II/335 Stříbrná Skalice, průtah - stavební práce

II/335 Hlavní trasa

Změnový list

Provizorní komunikace

Výkres dočasného asfaltu na E1

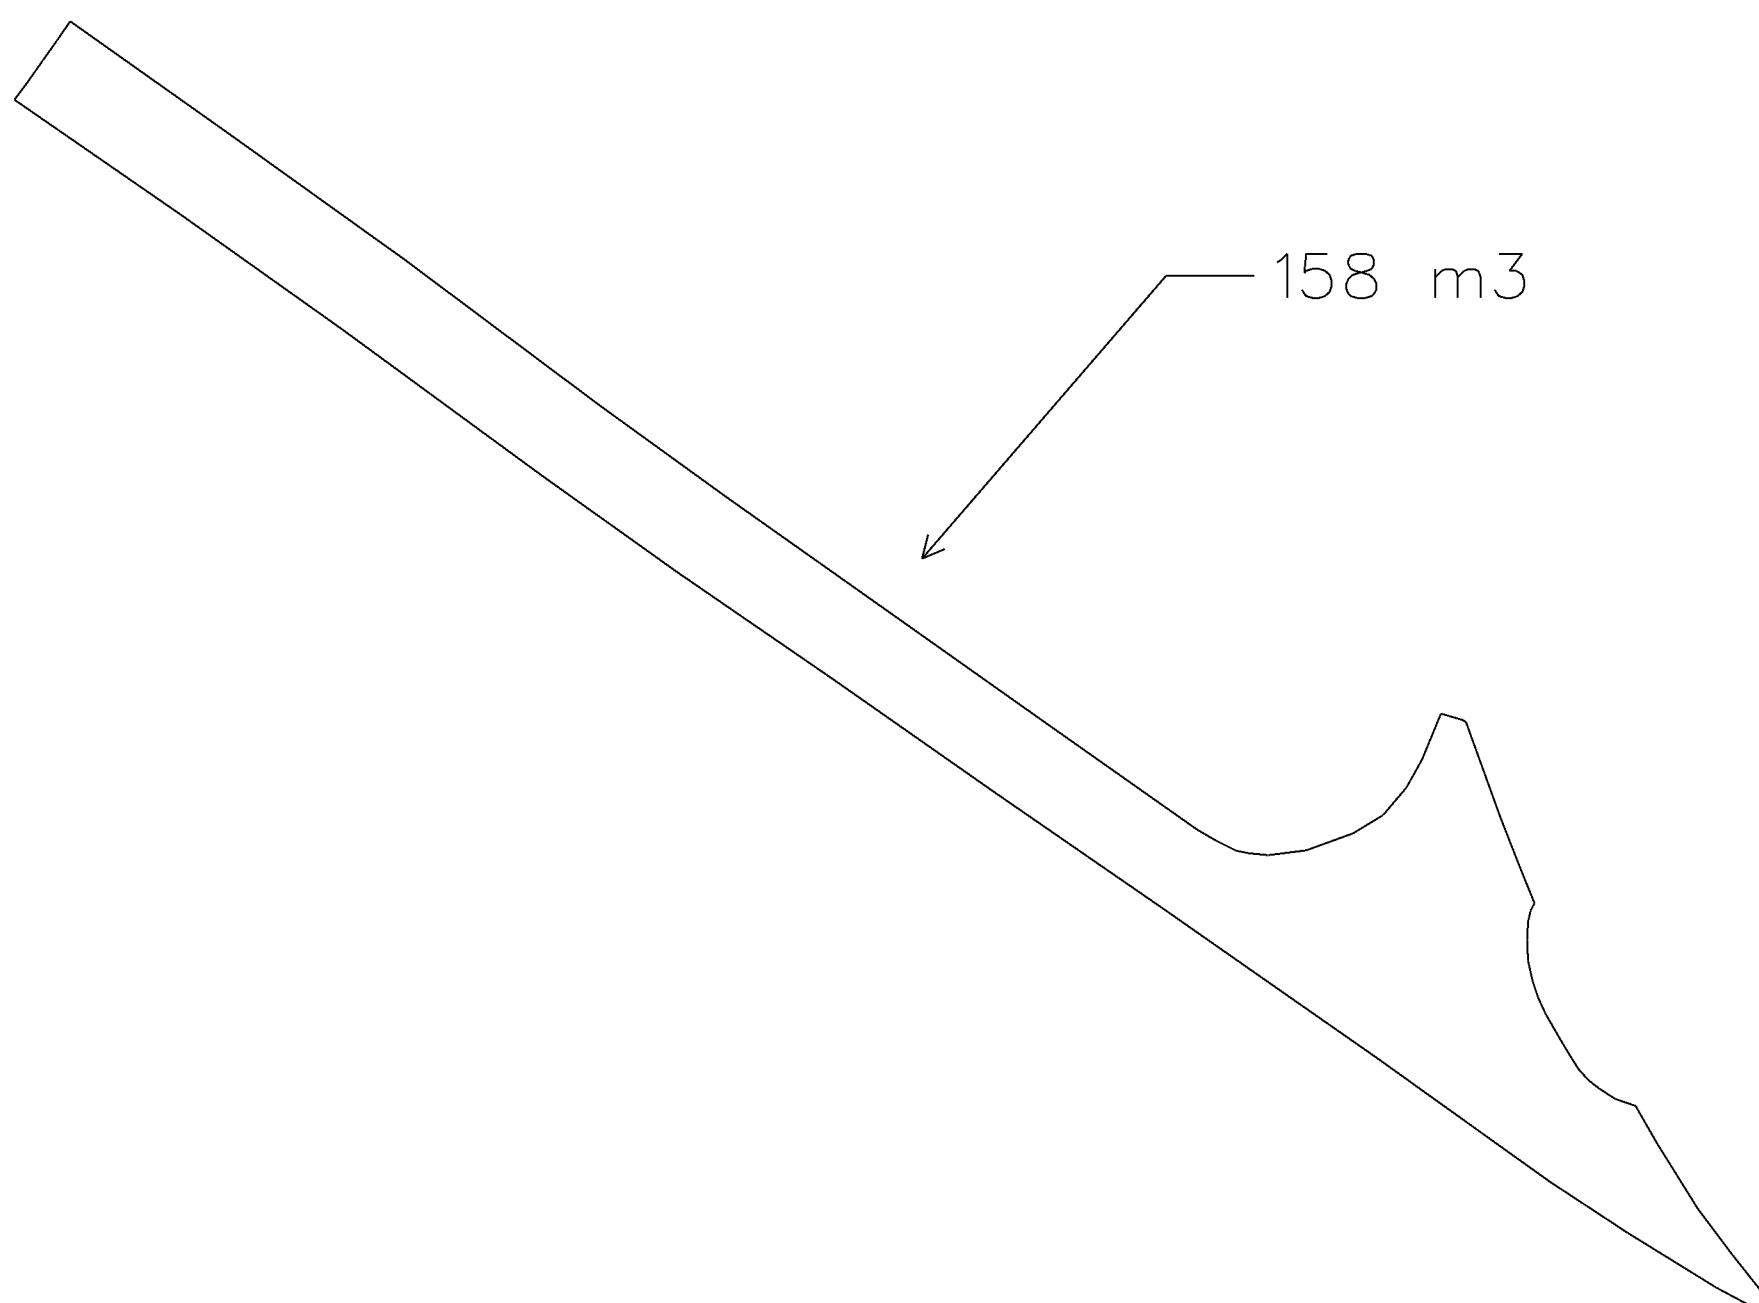
Název akce: Zaměření a výpočet kubatury dočasného asfaltu na E1 mezi 8,560 km- 8,720 km

Postup prací: Ve dnech 13. 12. 2021 bylo provedeno zaměření dočasného asfaltu na 1.etapě. Zaměření bylo provedeno polární metodou z měřické sítě, která byla stabilizována firmou TKP geo s.r.o. Výpočet byl proveden v sw. Atlas DMT v.20.5.91. (data uložena u zpracovatele). Celková kubatura ložné vrstvy asfaltu odpovídá hodnotě **158 m³** na ploše **1022m²**.
